**PRÉFET
DE LA LOIRE-
ATLANTIQUE**

**Synthèse des observations recueillies dans le cadre de la
procédure de Participation du public par voie électronique
(PPVE)**

**concernant le projet de construction de trois halls de stockage
metallo-textiles sur le territoire de la commune de Montoir-de-
Bretagne**

qui s'est déroulée du 24 octobre au 24 novembre 2022

■ Figure 2 : Plan des constructions du projet (EIE, p57)

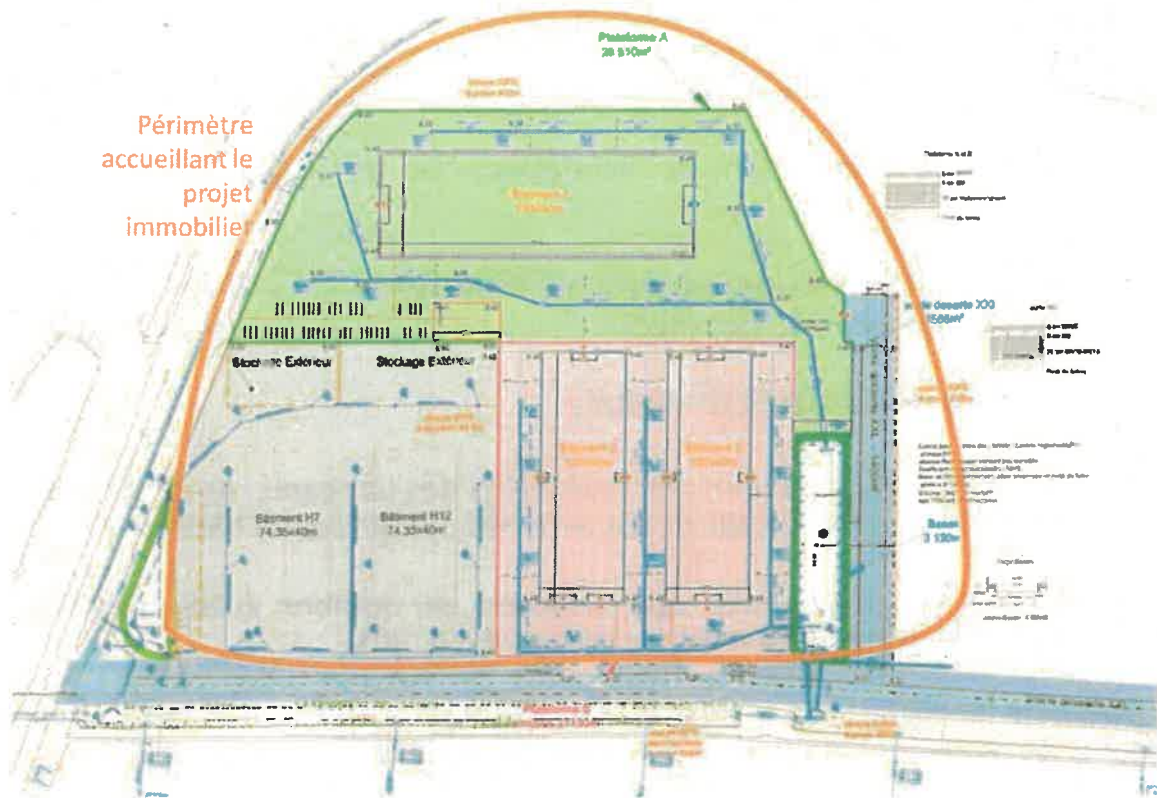
- exclusion du bâtiment H7 de l'étude

Dans son premier point, le courrier de l'association des habitants du village de Gron demande quelques clarifications quant aux **activités des différents bâtiments**.

L'étude d'impact du projet, telle que déposée en octobre 2022, présente les différentes activités attendues suivant les bâtiments (p. 151) :

- Le bâtiment 1 accueillera la chaîne d'assemblage dédiée à la fabrication des modules de conversion électrique de l'éolienne Haliade X.
- Les bâtiments 2 et 3 seront dédiés à la préparation logistique des composants destinés à être utilisés dans le bâtiment 1.

- Le bâtiment H12 assurera, pour les composantes en fibre de verre constitutifs de l'éolienne, les opérations de déballage, nettoyage, préparation, mise en stock, préparation des kits d'assemblage, livraison vers le bâtiment GE (pour assemblage) et toutes opérations informatiques associées.

- Le bâtiment H7 avait initialement été construit par le GPM dans le cadre de sa stratégie de développement immobilier, dédié en général à la logistique industrielle de la ZIP compte tenu des demandes régulières (GE, Chantiers de l'Atlantique, Airbus, etc.). Finalement, le bâtiment a pris à bail il y a quelques mois par GE pour plusieurs années.

Nota : dans certaines représentations de l'étude d'impact, les deux zones de stockage extérieur attenantes aux bâtiments H7 et H12 ont pu être représentées comme la 6ième entité du projet. Il ne s'agit cependant pas de construction, mais simplement d'espace clôturés.
